**Oggetto:** [ID: 11022] Procedura di Valutazione di Impatto Ambientale ai sensi dell'art.23 del D.Lgs 152/2006 relativa al progetto di costruzione ed esercizio di un impianto agrivoltaico avanzato avente potenza nominale di 64,3 MWp, potenza in immissione richiesta 55,2 MW e relative opere di connessione alla rete elettrica di trasmissione nazionale (RTN), da realizzarsi in agro di Novi di Modena (MO).

**Proponente: PAVESI SOLAR S.R.L.**

## Osservazioni

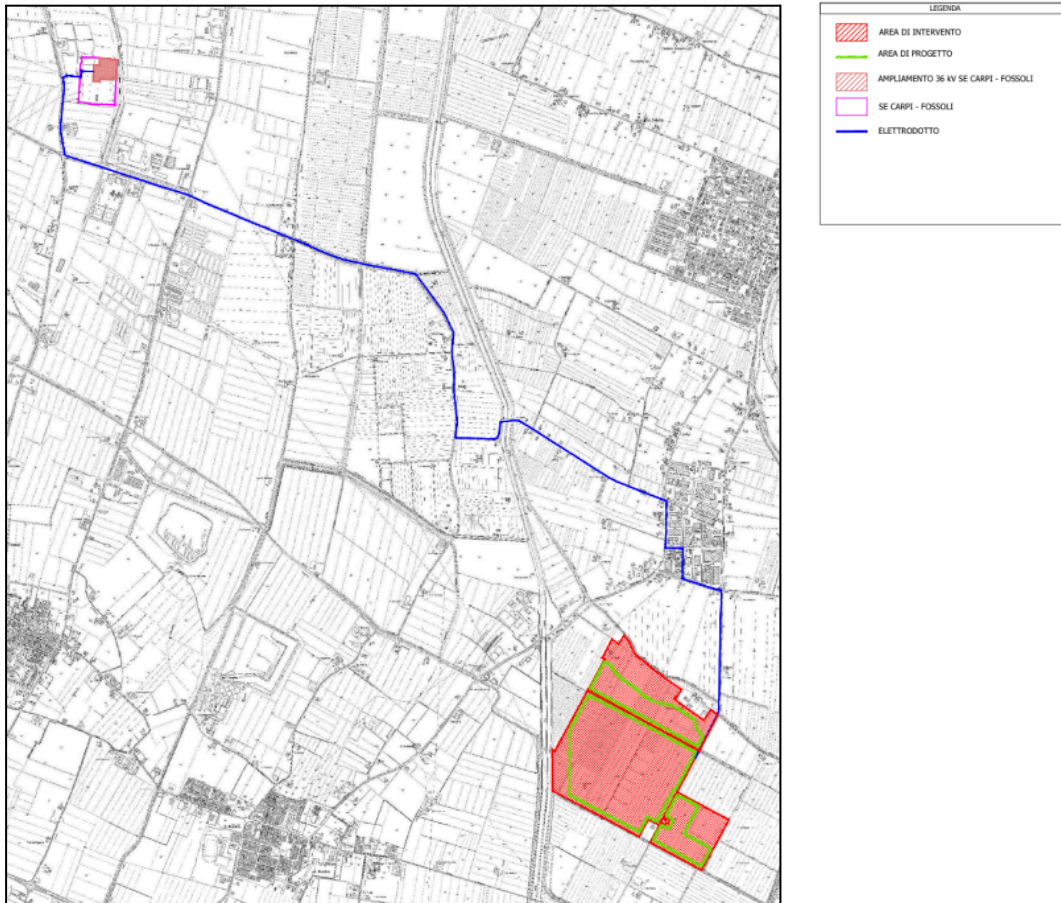
Al fine della verifica del rispetto dei limiti di zona sono stati considerati 8 ricettori, rappresentati nella Figura sopra: essi risultano tutti collocati in classe III secondo la classificazione acustica comunale, a cui sono attribuiti i limiti di 60 dBA in periodo diurno e 50 dBA in periodo notturno.

Considerando le ipotesi cautelative di cui sopra e la presenza di attenuazione sia per i trasformatori che per gli inverter nel raggio di 200 m dal ricettore n. 4, gli esiti delle stime ai ricettori hanno evidenziato il rispetto dei limiti di immissione, sia assoluti che differenziali, nel periodo di attività delle sorgenti sonore, cioè in quello diurno (6-22): si osserva tuttavia per quanto riguarda il **ricettore n. 4**, la prossimità al limite di 5 dBA del livello acustico di immissione differenziale stimato per il periodo diurno.

Sulla base delle valutazioni riportate nello studio di impatto acustico, in particolare il livello acustico di immissione differenziale stimato al ricettore n. 4, si richiede di predisporre un piano di monitoraggio di post operam presso tale ricettore.

- tutti i trasformatori siano installati in skid chiusi, che producano un'attenuazione acustica di almeno 10 dB;
- gli inverter nel raggio di 200 m dal ricettore n. 4 sia installati all'interno di strutture metalliche coibentate di contenimento, che producano un'attenuazione acustica di almeno 10 dB.

Il monitoraggio dovrà essere eseguito secondo la metodologia di misura stabilita dal DM 16/03/1998 e i risultati dovranno essere comunicati ad Arpae, Ausl e comune di competenza, entro 30 giorni dalla fine del monitoraggio stesso.
